Keitimo Nurodymas Nr. 9.

Projekto pavadinimas: „VGTU Elektronikos, Mechanikos ir Transporto inžinerijos fakultetų laboratorijų korpuso (Plytinės g. 25, Vilnius) statybos darbai su darbo projekto BIM (angl. Building Information Modeling – Statinio informacinis modelis) aplinkoje parengimu“

Pagal Užsakovo pateiktą 2021-05-24 raštą dėl keitimo nurodymo įrengiama papildoma 7500m³/h galios oro padavimo-ištraukimo sistema AHU-11.

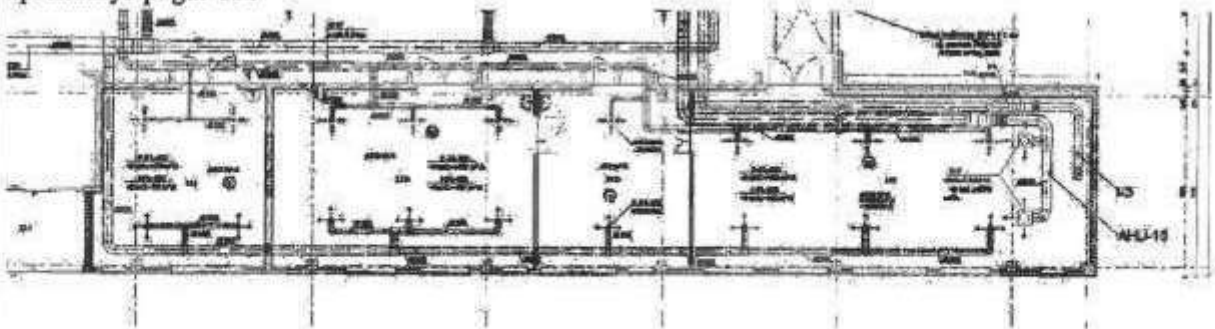
TP projekte 2.1.3 patalpoje buvo numatytas technologinis nutraukimas nuo staklių 1500 m³/val. , o nuo AHU-10 kameros buvo numatytas oro kompensavimas 1500 m³/val. DP buvo pakoreguota TG užduotis ir atsirado papildomi nutraukimai:

- Patalpa – 2.1.3 3000m³/val.
- Patalpa – 2.1.10 1500m³/val.
- Patalpa – 2.1.12 1500m³/val.
- Patalpa – 3.1.5 1500m³/val.

Kadangi esamos TP projekte AHU-10 kameros pajėgumas yra per mažas užtikrinti padidėjusį oro kompensavimo poreikį, buvo priimtas sprendimas panaikinti d400mm tiekimo ortakio atšaką nuo AHU-10 kameros ir numatyti minėtiems nutraukimams naują oro tiekimo kamerą AHU-11.

Nusprendus nenumatyti AHU-11 kameros ir palikti esamą situaciją pagal TP, lieka technologinio oro šalinimo ortakis į stogą, bei oro tiekimo ortakis kompensavimui nuo AHU-10 kameros. Šalinimo sistemos našumas 1500 m³/val., to pakanka nutraukimui nuo vieno staklių/įrenginio. Esamas DP sprendinys pagal TP:
